Commissievergadering Ruimte en Leefbaarheid – 17 september 2024

Meespreek notities m.b.t. agendapunt 11 (bestemmingsplan Hommelsedijk-Nobisweg)

Paul van Meersbergen & Henry van Zutphen

Deelgebied A (Koffiestraat/Dieppoel)

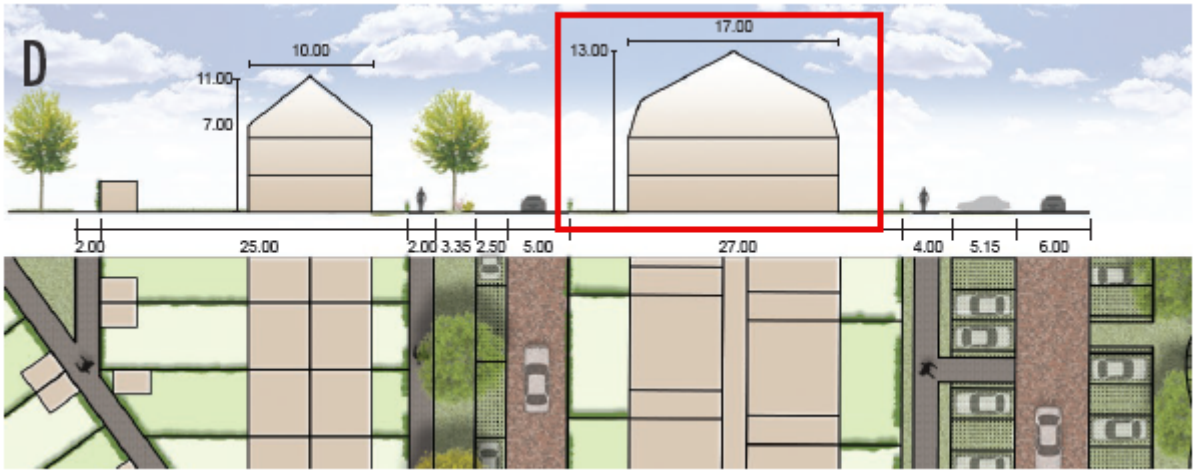
- Naar aanleiding van de keukentafelgesprekken in 2023 (zie bijlage 21 "omgevingsdialoog" d.d. december 2023) zijn er veel aanpassingen gemaakt voor dit deelgebied m.bt. doorkijk, groene karakter en privacy:
    - 2-kappers i.p.v. rijwoningen
    - Verlaging van nok- en goothoogtes
    - Geen appartementencomplex

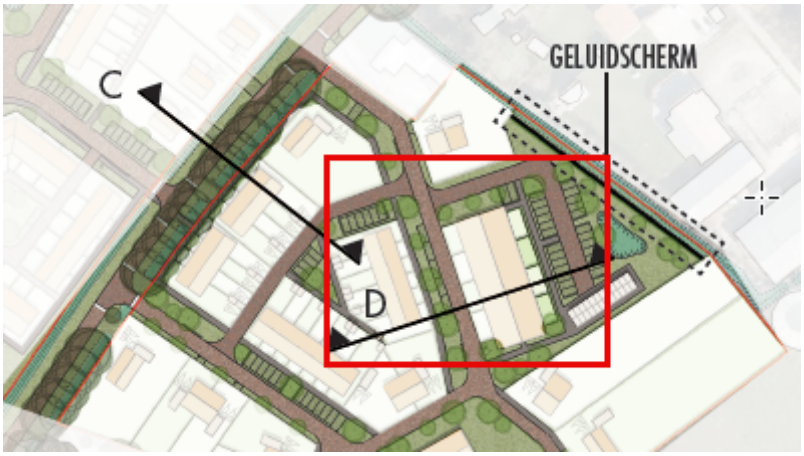
- Naar aanleiding van de zienswijzen zijn er nog meer aanpassingen gemaakt voor dit deelgebied (zie bijlage van de beatwording zienswijzen d.d. augustus 2024):
    - Verlaging van nokhoogte naar 8 meter en goothoogte naar 5 meter

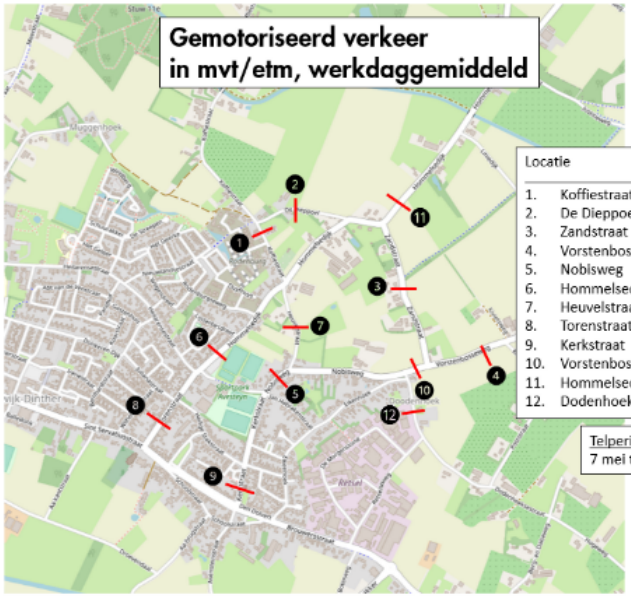
In de zienswijzen wordt gesteld dat de verkeerstoets onjuist zou zijn uitgevoerd, er onjuiste aannames zijn gedaan, de verkeerstellingen onjuist zijn uitgevoerd (verkeerde periode en op verkeerde locaties) en er ten onrechte geen kentekenonderzoek zou zijn uitgevoerd en verkeersintensiteiten en snelheden uit verkeersmodellen zijn gebruikt in plaats van de feitelijke situatie.

In de hoofstukken 2 t/m 4 van de verkeerstoets zijn onderbouwde uitgangspunten opgenomen. De verkeersgeneratie van de planontwikkeling (hoofdstuk 2) is berekend aan de hand van landelijke kencijfers van het CROW (Kennisinstituut voor infrastructuur, openbare ruimte, verkeer en vervoer, en werk en veiligheid). In hoofdstuk 3 is de verwachte verkeersverdeling bepaald aan de hand van een inschatting van de herkomsten en bestemmingen van toekomstige bewoners en bezoekers van de woningbouwlocaties, huidige verkeersintensiteiten op de verschillende ontsluitingswegen en expert-judgement. In hoofdstuk 4 worden beschikbare verkeersgegevens uit de actuele tellingen en het verkeersmodel nader toegelicht.

Naar aanleiding van enkele zienswijzen over de onjuistheid van de verkeerstellingen zijn in de periode 7 mei t/m 27 mei 2024 aanvullende verkeerstellingen uitgevoerd. De verkeerstoets is hierop aangepast waarbij de resultaten van deze recente verkeerstellingen uit 2024 als uitgangspunt zijn gebruikt. De geactualiseerde verkeerstoets is als bijlage bij de toelichting van het vast te stemmen bestemmingsplan bijgevoegd.
